補 正 前 廃止措置計画変更認可申請書（令和5年5月31日付け令05原機（再）011、 令和5年8月8日付け補正令05原機（再）021をもって補正）	補 正 後	補正理由
<p style="text-align: right;">(別冊 2-45)</p> <p style="text-align: center;">再処理施設に関する設計及び工事の計画 (スラッジ貯蔵場の津波対策における止水弁の設置)</p> <p style="text-align: center;">目 次 (省略)</p> <p style="text-align: center;">別 図 一 覧</p> <p>別図－1 止水弁等の設置概要 別図－2 計装用圧空配管の設置概要 別図－3 現場操作盤設置場所及び制御・電源ケーブル敷設ルート平面図</p> <p>別図－<u>4</u> 止水弁の計装系統図 別図－<u>5</u> セル給気系ダクトの仮設概要 別図－<u>6</u> スラッジ貯蔵場の津波対策における止水弁の設置に係る工事フロー</p> <p style="text-align: center;">表 一 覧</p> <p>表－1 止水弁等の設計条件 表－2 止水弁の仕様 表－3 給気ダクトの仕様 表－4 止水弁サポートの仕様 表－5 現場操作盤の仕様 表－6 ケーブルの仕様 表－7 計装用圧空配管等の仕様 表－8 工事工程表</p> <p>1. 変更の概要 (省略)</p> <p>2. 準拠すべき法令、基準及び規格 (省略)</p> <p>3. 設計の基本方針 (省略)</p> <p>4. 設計条件及び仕様 (1) 設計条件</p>	<p style="text-align: right;">(別冊 2-45)</p> <p style="text-align: center;">再処理施設に関する設計及び工事の計画 (スラッジ貯蔵場の津波対策における止水弁の設置)</p> <p style="text-align: center;">目 次 (補正なし)</p> <p style="text-align: center;">別 図 一 覧</p> <p>別図－1 止水弁等の設置概要 別図－2 計装用圧縮空気配管の設置概要 別図－3 現場操作盤設置場所及び制御・電源ケーブル敷設ルート平面図 <u>別図－4</u> 現場操作盤概要図 別図－<u>5</u> 止水弁の計装系統図 別図－<u>6</u> セル給気系ダクトの仮設概要 別図－<u>7</u> スラッジ貯蔵場の津波対策における止水弁の設置に係る工事フロー</p> <p style="text-align: center;">表 一 覧</p> <p>表－1 止水弁等の設計条件 表－2 止水弁の仕様 表－3 給気ダクト

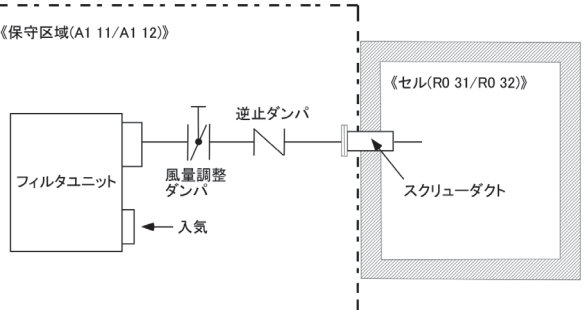
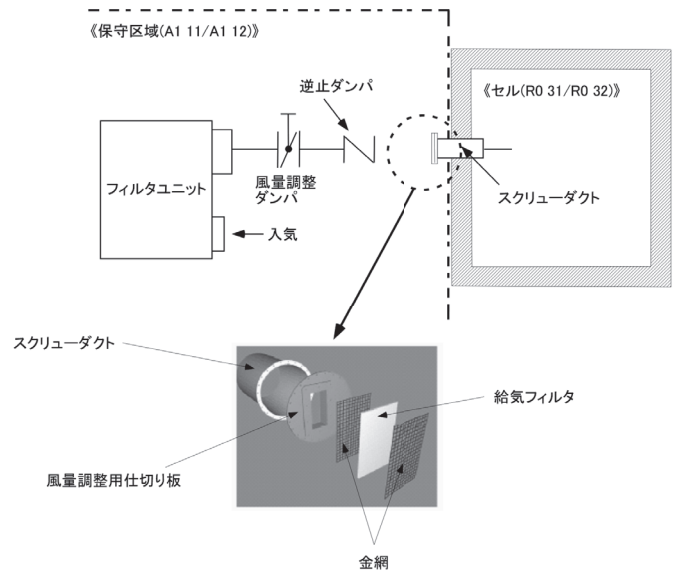
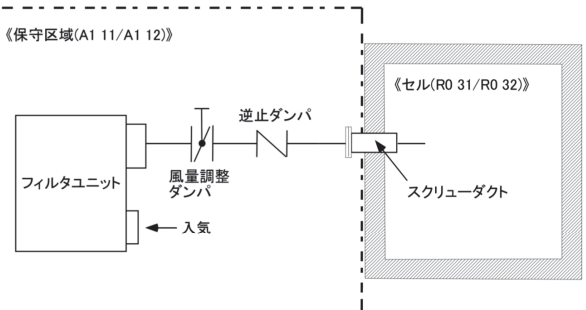
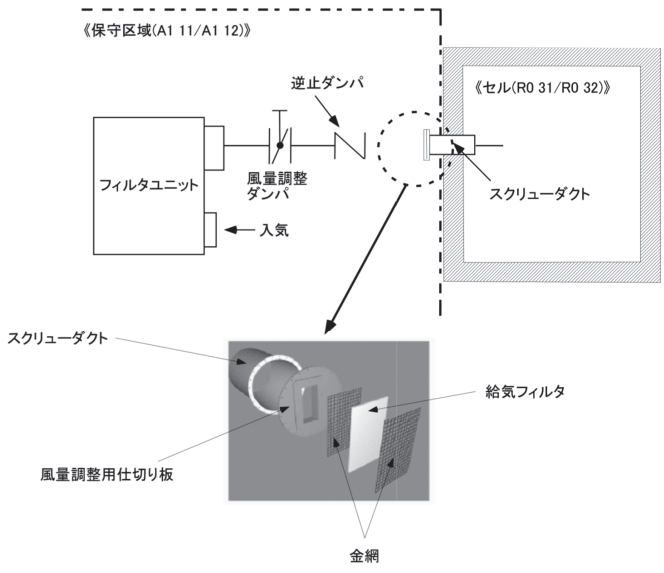
補正前 廃止措置計画変更認可申請書（令和5年5月31日付け令05原機（再）011、 令和5年8月8日付け補正令05原機（再）021をもって補正）	補正後	補正理由
 <p style="text-align: center;">別図-2 計装相圧空配管の設置概要</p> <p style="text-align: right;">別図-3（省略）</p>	 <p style="text-align: center;">別図-2 計装相圧空配管の設置概要</p> <p style="text-align: right;">別図-3（補正なし）</p>	<p style="text-align: center;">○記載の適正化</p>

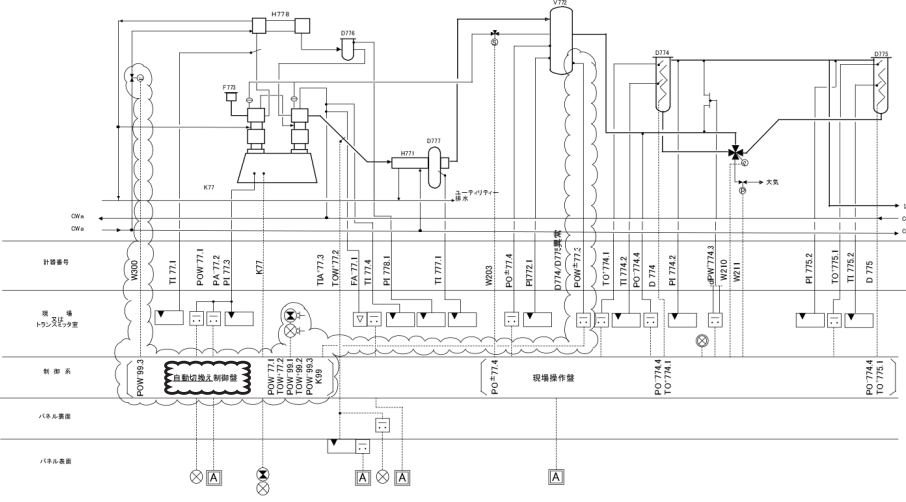
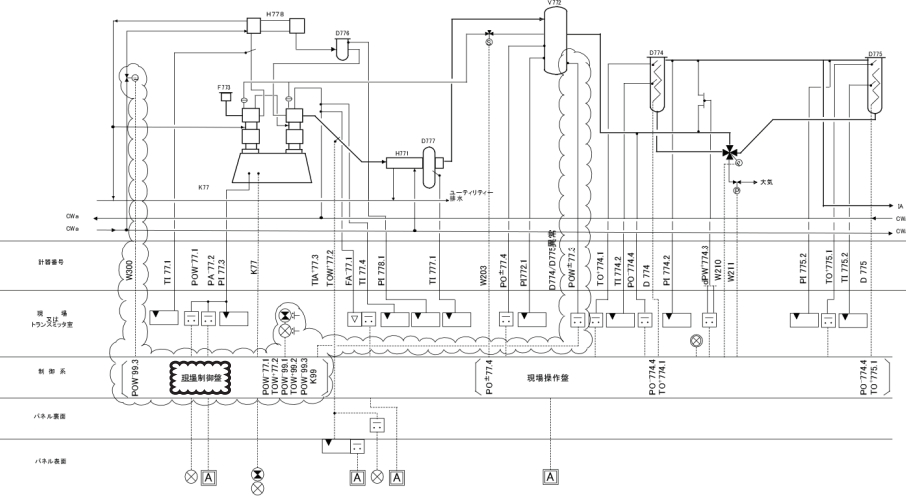
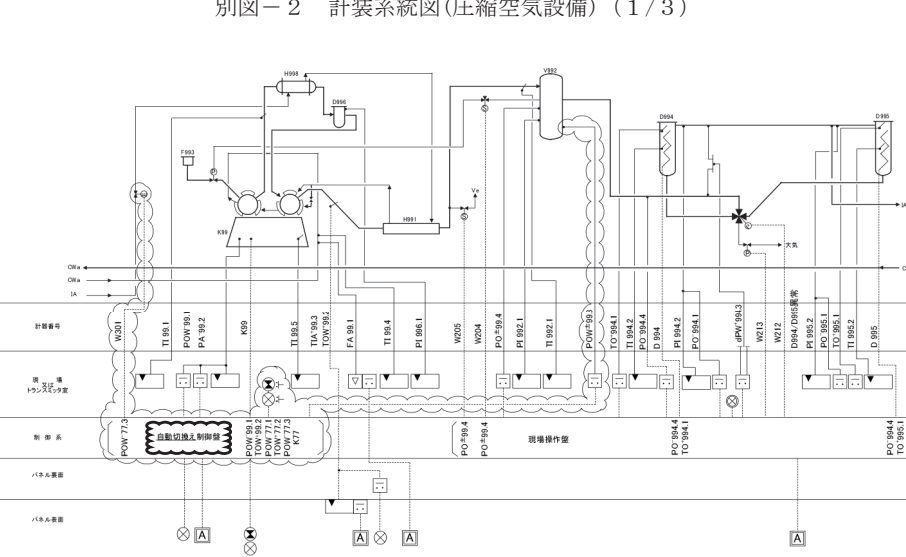
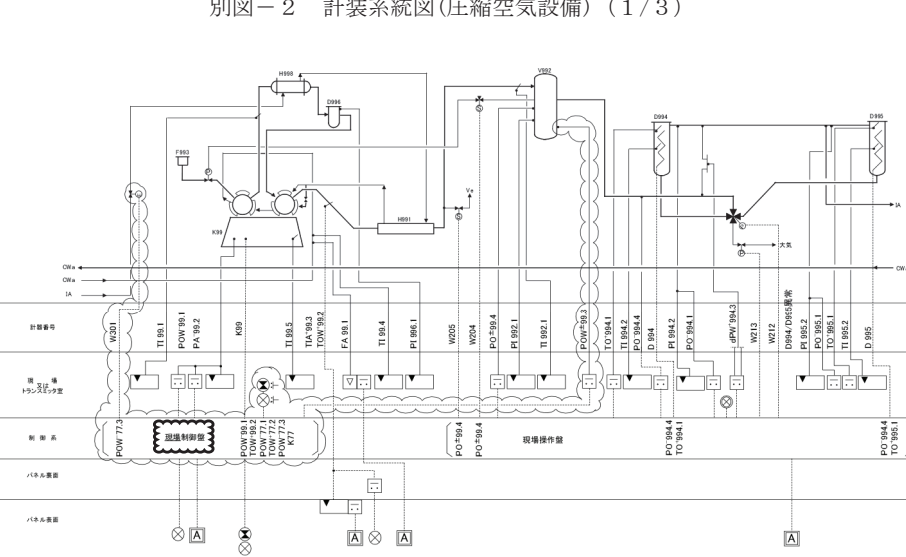
<p>補正前</p> <p>廃止措置計画変更認可申請書（令和5年5月31日付け令05原機（再）011、 令和5年8月8日付け補正令05原機（再）021をもって補正）</p>	<p>補正後</p>	<p>補正理由</p>
<p>6. 工事の工程 (省略)</p> <p>表-6 (省略)</p>  <p>別図-1 空気圧縮機の制御系の改造 概要図</p>	<p>6. 工事の工程 (補正なし)</p> <p>表-6 (補正なし)</p>  <p>別図-1 空気圧縮機の制御系の改造 概要図</p>	<p>○自動切換え機能は 利便性向上を目的と して付加するもので あり、申請対象外と するため記載を変更</p> <p>○記載の適正化</p>

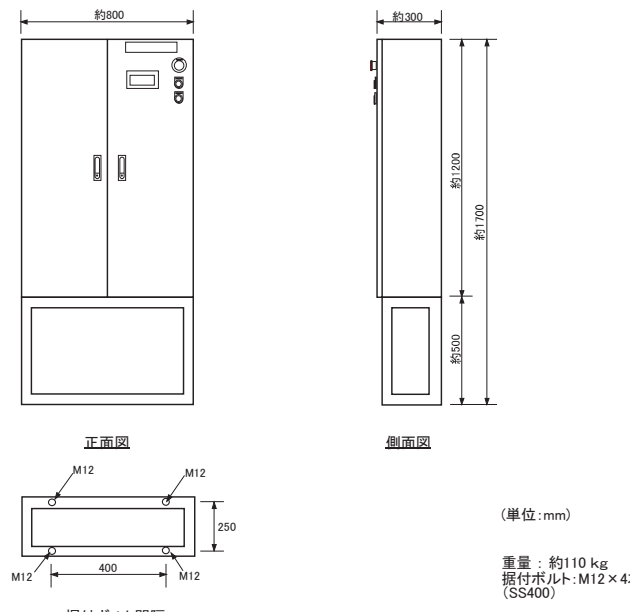
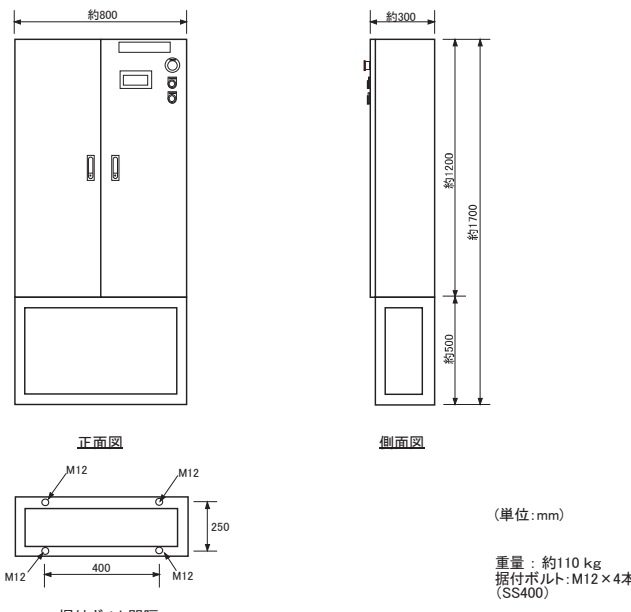
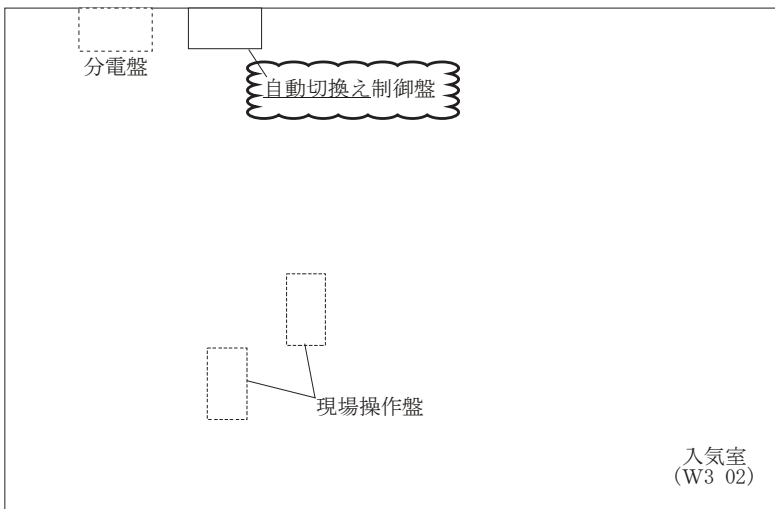
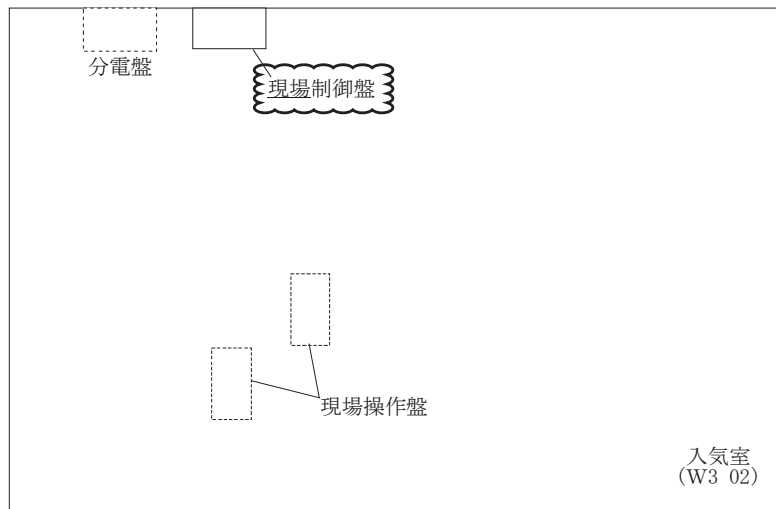
<p>補正前</p> <p>廃止措置計画変更認可申請書 (令和5年5月31日付け令05原機(再)011、 令和5年8月8日付け補正令05原機(再)021をもって補正)</p>	<p>補正後</p>	<p>補正理由</p>
 <p>凡例は別表-1に示す。</p> <p>別図-2 計装系統図(圧縮空気設備) (1/3)</p>	 <p>凡例は別表-1に示す。</p> <p>別図-2 計装系統図(圧縮空気設備) (1/3)</p>	<p>○自動切換え機能は 利便性向上を目的 として付加するもの であり、申請対象と するため記載を変更</p>
 <p>凡例は別表-1に示す。</p> <p>別図-2 計装系統図(圧縮空気設備) (2/3)</p>	 <p>凡例は別表-1に示す。</p> <p>別図-2 計装系統図(圧縮空気設備) (2/3)</p>	<p>○自動切換え機能は 利便性向上を目的 として付加するもの であり、申請対象と するため記載を変更</p>
